Raport z Audytu Bezpieczeństwa Ruchu Drogowego

nr: AUDYT/MŚ/001/2025

Ocena bezpieczeństwa ruchu drogowego w rejonie Zespołu Placówek Oświatowych nr 1 w Międzyrzeczu Podlaskim

w ramach projektu „Bezpieczna droga do szkoły”

Rys. 4: Nomogram przedstawiający natężenie ruchu drogowego na przejściu dla pieszych przez ul. Warszawską przy skrzyżowaniu z ul. Przechodnią.

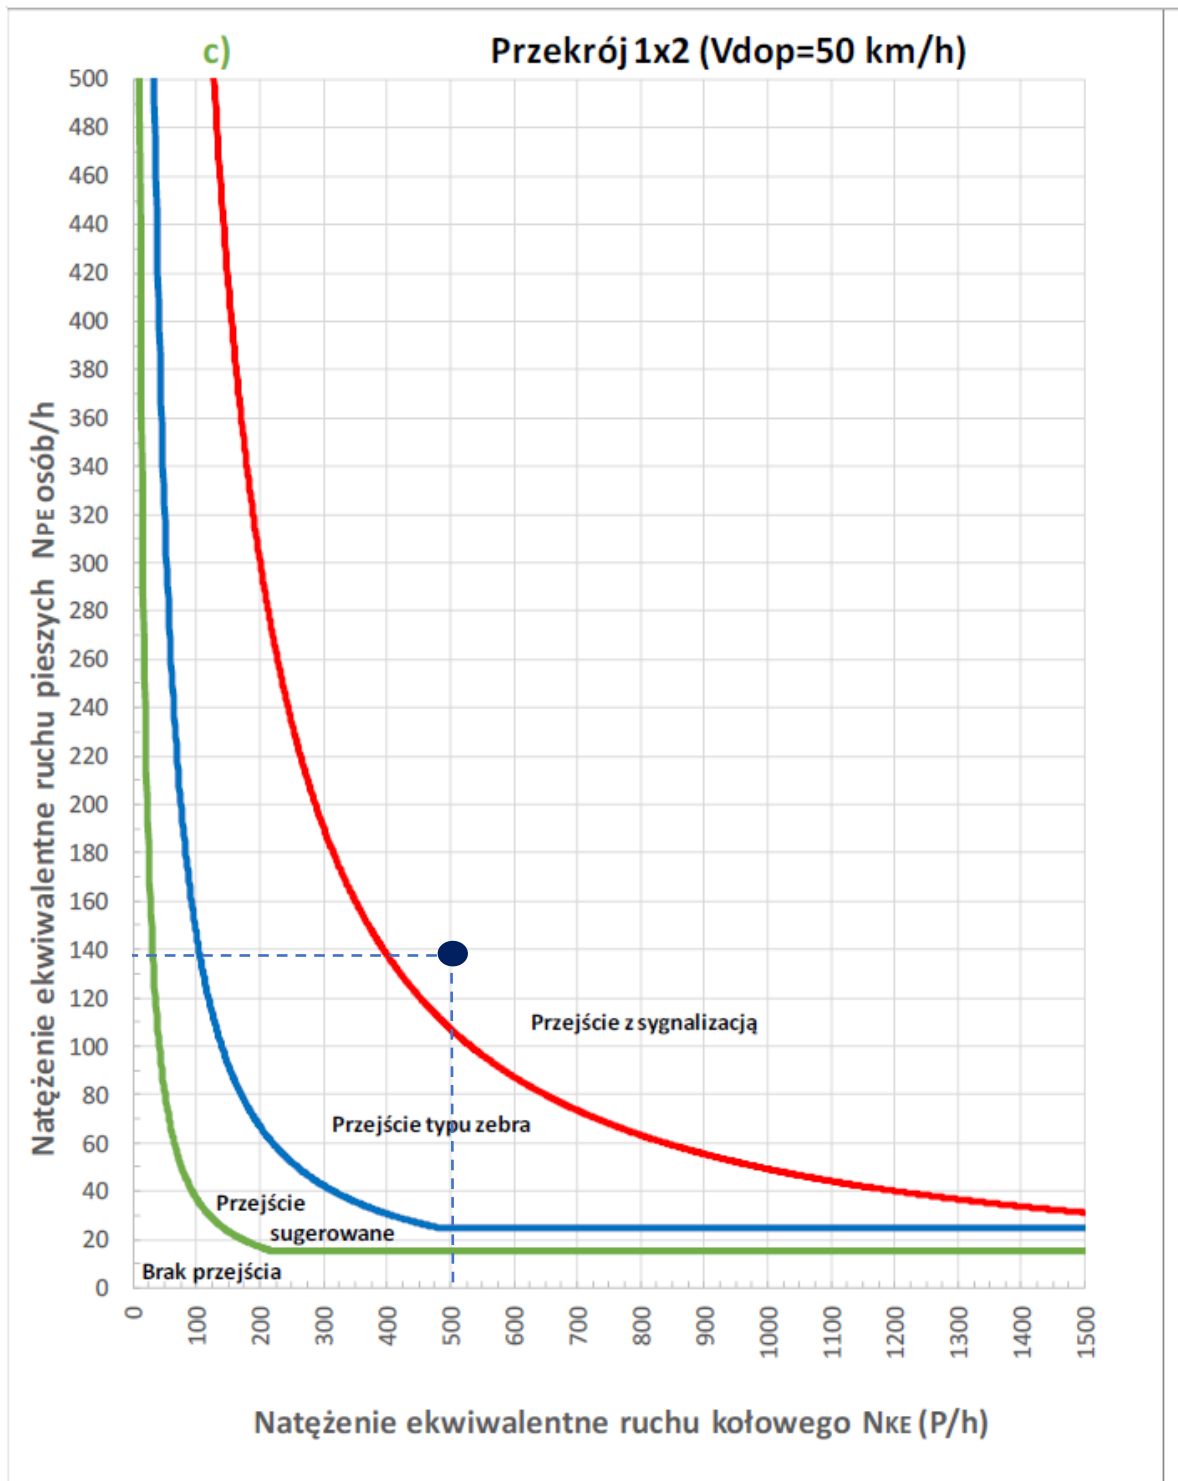
- 3) **Dostosowanie infrastruktury dla pieszych do istniejącego ruchu pojazdów oraz pieszych** – zaleca się przebudowę istniejącego przejścia dla pieszych przez ul. Warszawską przy ul. Przechodniej zgodnie ze wskazaniem poniższego nomogramu:

Rys. 5: Nomogram przedstawiający natężenie ruchu drogowego na przejściu dla pieszych przez ul. Sienkiewicza przy skrzyżowaniu z ul. Warszawską.

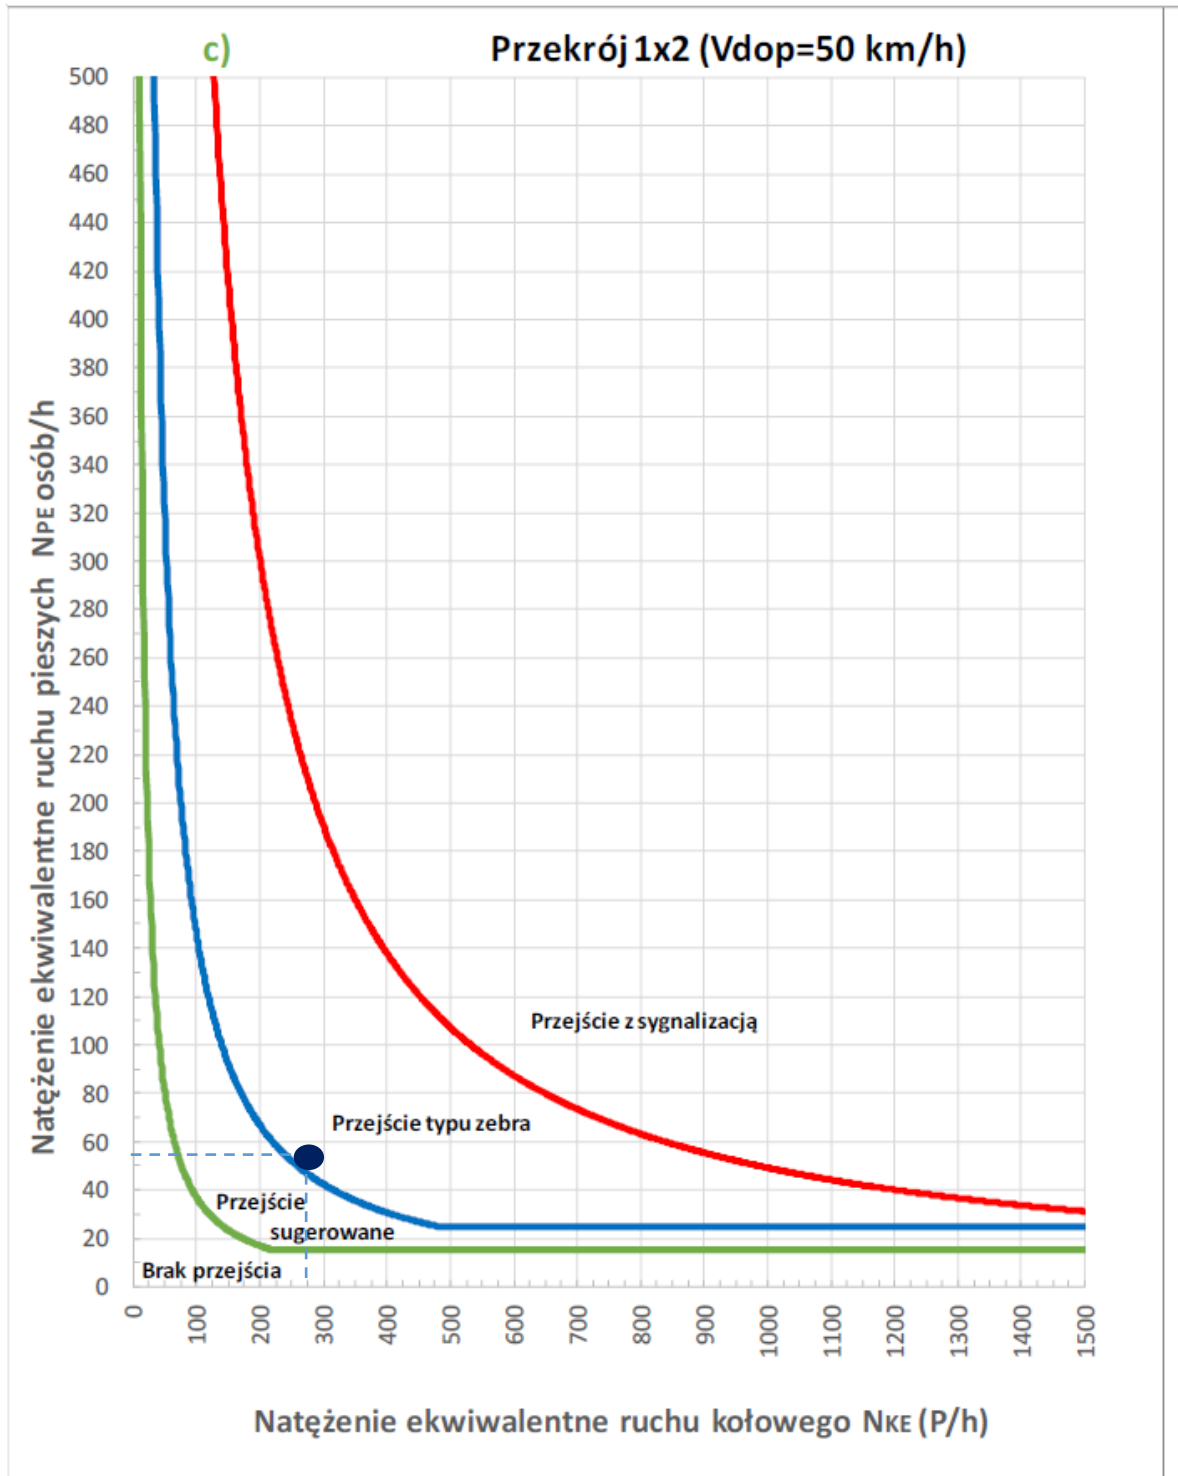
- 4) Przejście dla pieszych przez ul. Sienkiewicza przy ul. Warszawskiej - zgodnie z poniższym nomogramem istniejące przejście dla pieszych nie wymaga przebudowy i może pozostać jako typ „zebra” zgodnie z pomierzonym natężeniem ruchu pieszego oraz pojazdów. Jednakże w tym miejscu, zaleca się dostosowanie infrastruktury dla potrzeb rowerzystów (wykonanie bezpiecznego przejazdu rowerowego).

Należy zmienić lokalizację istniejącego przejścia dla pieszych – przesunąć w głąb ul. Sienkiewicza, tak aby samochody osobowe dojeżdżające ulicą Sienkiewicza zatrzymując się przed włączeniem do ul. Warszawskiej, nie blokowały przejścia dla pieszych oraz nie ograniczały widoczności na pieszego, a dodatkowo doprowadzić do niego drogę dla rowerów. Jezdnię drogi dla rowerów należy odgiąć tak aby, naprowadzić rowerzystę na przejazd pod kątem prostym do ul. Sienkiewicza. Natomiast w miejscu istniejącego przejścia zastosować ogrodzenie U-12a, uniemożliwiające skracanie drogi przez pieszych i rowerzystów.

Rys. 6: Schemat rozmieszczenia opraw oświetlenia na przejściu dla pieszych.
Źródło: www.mib.bip.gov.pl, „Wytyczne prawidłowego oświetlenia przejść dla pieszych”.

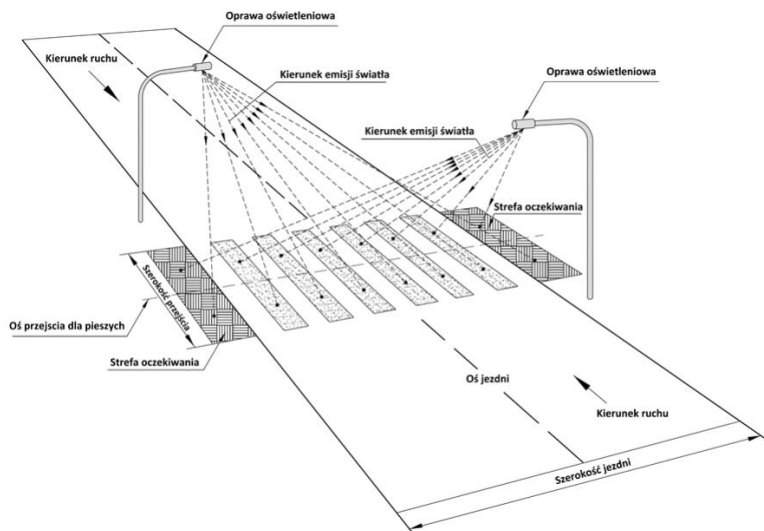
- 1) **Zastosowanie oświetlenia dedykowanego** – rekomenduje się montaż opraw oświetleniowych o asymetrycznym rozsyłaniu strumienia świetlnego, które zapewnią odpowiednią widoczność pieszych na przejściach oraz w strefach oczekiwania, szczególnie w godzinach wieczornych.

Zdjęcie 19: Brak oznakowania poziomego i pionowego przejazdu pieszo -rowerowego na skrzyżowaniu z ul. Pocztową
Źródło: własne.

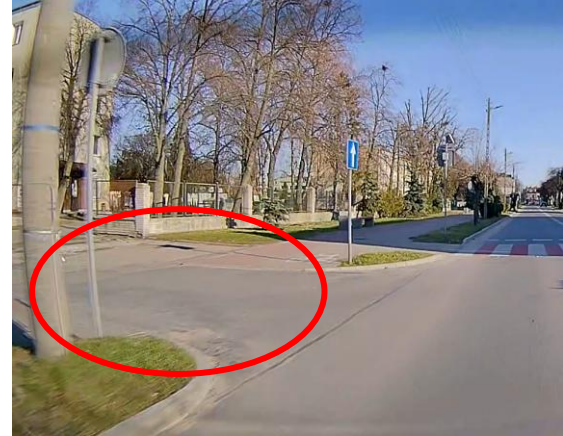
- Oznakowanie poziome P-23 po obu stronach skrzyżowania z ul. Pocztową informuje o poruszaniu się drogą dla rowerów (po jednej stronie skrzyżowania istniejący znak

pionowy informuje o tym, że to ciąg pieszo- rowerowy). Na skrzyżowaniu z ul. Pocztową **brak jest oznakowania poziomego oraz pionowego przejazdu dla rowerzystów**, które jest obligatoryjne wzdłuż wyznaczonej drogi dla rowerów.

Rys. 9: Znak A-17 na fluorescencyjnej tablicy z napisem „Uwaga Szkoła”.
Źródło: internet.

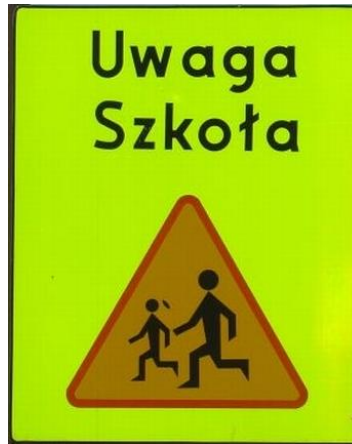
W okolicy szkoły przy ul. Warszawskiej należy poprawić widoczność obiektu szkolnego przez kierujących. W tym celu najprościej na dojazdach do szkoły od centrum oraz od ul. 3 Maja, ok. 100 -150 m przed szkołą ustawić tablicę A-17 na fluorescencyjnej tablicy (barwy żółtej lub zielonej) z napisem „Uwaga Szkoła”. Tablica taka wpłynie pozytywnie na poprawę dostrzegalności okolic szkoły oraz poinformuje kierowcę o konieczności zwrócenia szczególnej uwagi na dzieci w jej okolicy.

Zdjęcie 24: Brak spójności oznakowania pionowego i poziomego.
Źródło: własne.

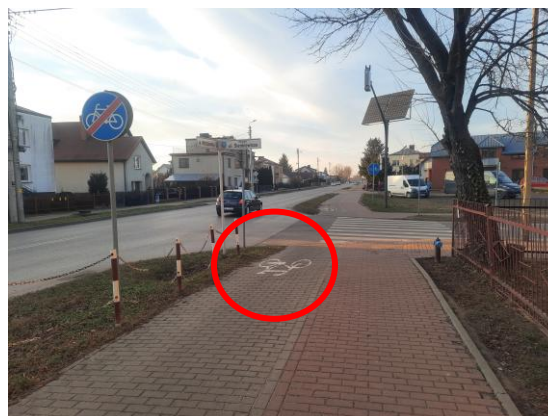
W okolicy skrzyżowania z ul. Sienkiewicza po obu stronach skrzyżowania na około 10m przed przejściem dla pieszych występuje znak pionowy C-13a informujący o końcu drogi dla rowerów. Natomiast zaraz za nim występuje oznakowanie poziome P-23 „rower” oznaczające drogę dla rowerów. **Oznakowanie wzajemnie wyklucza się i jest niespójne**, dodatkowo może wprowadzać w błąd rowerzystów, a tym samym może spowodować pojawienie się rowerzysty na przejściu dla pieszych. Symbol P-23 powinien zostać umieszczony przed znakiem C-13a.

Zdjęcie 34: Znak A-24 przed przejściem dla pieszych
Źródło: własne.

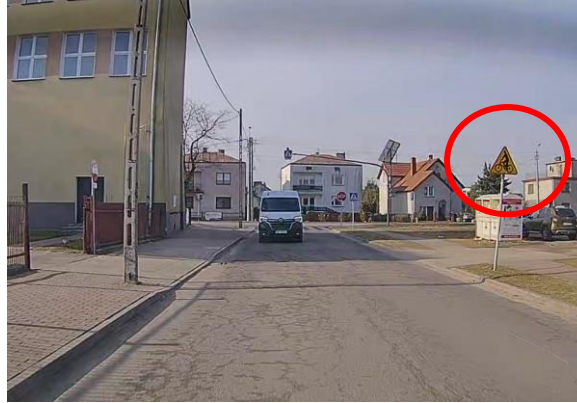
- **Nieprawidłowe zastosowanie znaku drogowego A-24 „rowerzyści”.** Znak nie został usunięty po likwidacji przejazdu rowerowego. Jednakże z uwagi na bliskie sąsiedztwo szkoły istnieje zwiększone prawdopodobieństwo włączania się rowerzystów do ruchu ze szkoły na jezdnię, a w takim kontekście ustawienie znaku A-24, może informować kierowców o konieczności zachowania szczególnej uwagi na zachowania rowerzystów. W tym przypadku znak nie stanowi błędu, a decyzja o jego pozostawieniu należy do organu zarządzającego ruchem na drodze.

Zdjęcie 37: Zabrudzona tarcza znaku B-20 „STOP”
Źródło: własne.

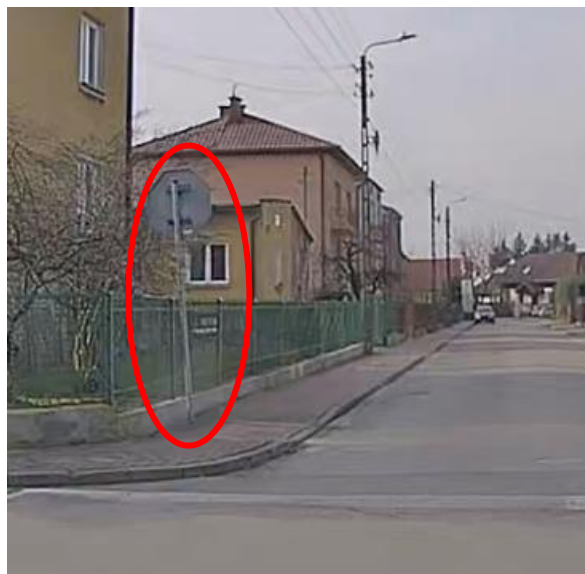
- **Tarcza znaku drogowego B-20 „STOP”** przy skrzyżowaniu z ul. Sikorskiego **została zabrudzona/oklejona**, przez co nie spełnia wymagań technicznych, obniża estetykę przestrzeni publicznej, jak również wpływa na nieczytelność znaku, brak jednoznaczności i pogorszenie odbłaskowości. Nieczytelny znak stwarza bezpośrednie zagrożenie dla bezpieczeństwa ruchu drogowego, może zachęcać do dalszego wandalizmu i dewastacji innych znaków drogowych. Brak szybkiej interwencji w postaci oczyszczenia tarczy może zachęcić osoby odpowiedzialne do kontynuowania podobnych działań w przyszłości.

- **Przekrzywiony słupek znaku drogowego B-20 „STOP”**: Słupek został prawdopodobnie uszkodzony w wyniku nieprawidłowego zamontowania, co spowodowało jego skrzywienie. Dodatkowo, ewentualne naruszenie fundamentu słupka może przyczynić się do dalszego osłabienia i stabilności konstrukcji, co zwiększa ryzyko jego dalszego uszkodzenia.

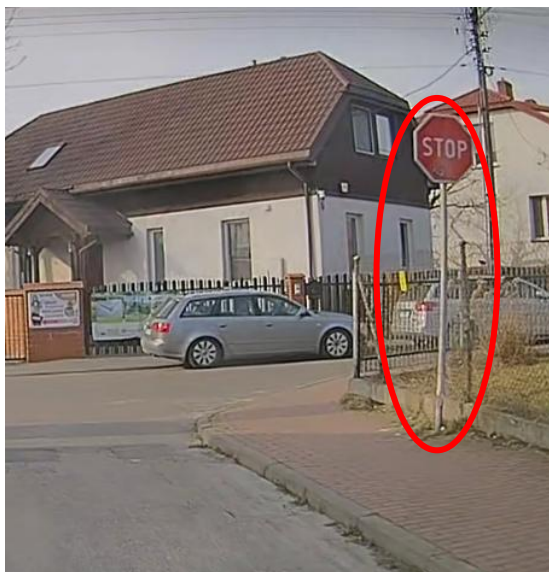
- **Tarcza znaku drogowego B-20 „STOP”** przy skrzyżowaniu z ul. Strzelecką **została zabrudzona/oklejona**, przez co nie spełnia wymagań technicznych, obniża estetykę przestrzeni publicznej, jak również wpływa na nieczytelność znaku, brak jednoznaczności i pogorszenie odbliaskowości. Nieczytelny znak stwarza bezpośrednie zagrożenie dla bezpieczeństwa ruchu drogowego, może zachęcać do dalszego wandalizmu i dewastacji innych znaków drogowych. Brak szybkiej interwencji w postaci oczyszczenia tarczy może zachęcić osoby odpowiedzialne do kontynuowania podobnych działań w przyszłości.

- **Przekrzywiony słupek znaku drogowego B-20 „STOP”**: Słupek został prawdopodobnie uszkodzony w wyniku nieprawidłowego zamontowania, co spowodowało jego skrzywienie. Dodatkowo, ewentualne naruszenie fundamentu słupka może przyczynić się do dalszego osłabienia i stabilności konstrukcji, co zwiększa ryzyko jego dalszego uszkodzenia.

Zdjęcie 42: Nieprawidłowe zestawienie tarcz znaków pionowych.
Źródło: własne.

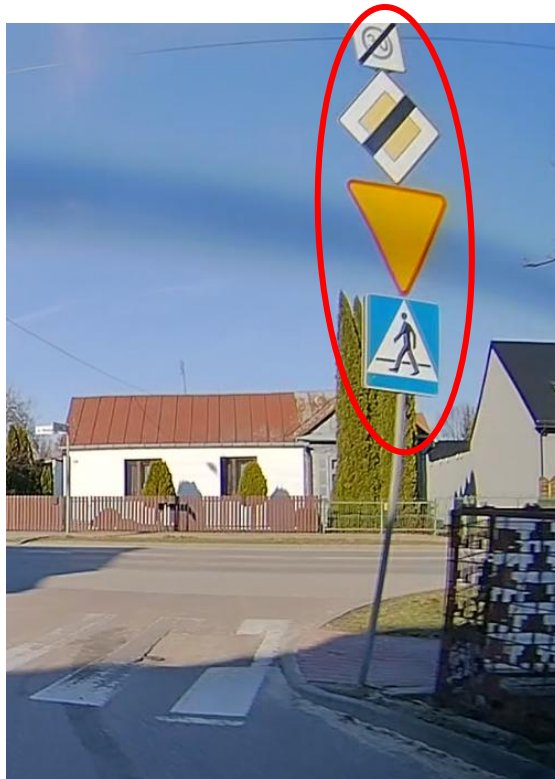
- Zastosowane tarcze znaków na skrzyżowaniu ul. Czystej z ul. Warszawską są nieprawidłowo ze sobą zestawione. Występują 4 tarcze znaków na jednym słupku, na którym istnieje tarcza znaku A-7. Łącznie ze znakiem A-7 może być umieszczony na tym samym słupku tylko jeden znak ostrzegawczy albo znak zakazu albo znak nakazu albo znak informacyjny. Stwarza to ryzyko konieczności przetworzenia zbyt wielu informacji na raz przez kierowcę przy dojeździe do przejścia dla pieszych i skrzyżowania. Dodatkowo, znak B-44 „koniec strefy z ograniczoną prędkością” jest mało czytelny i niedostrzegalny przez kierowców z uwagi na zastosowany rozmiar jako „mini”.
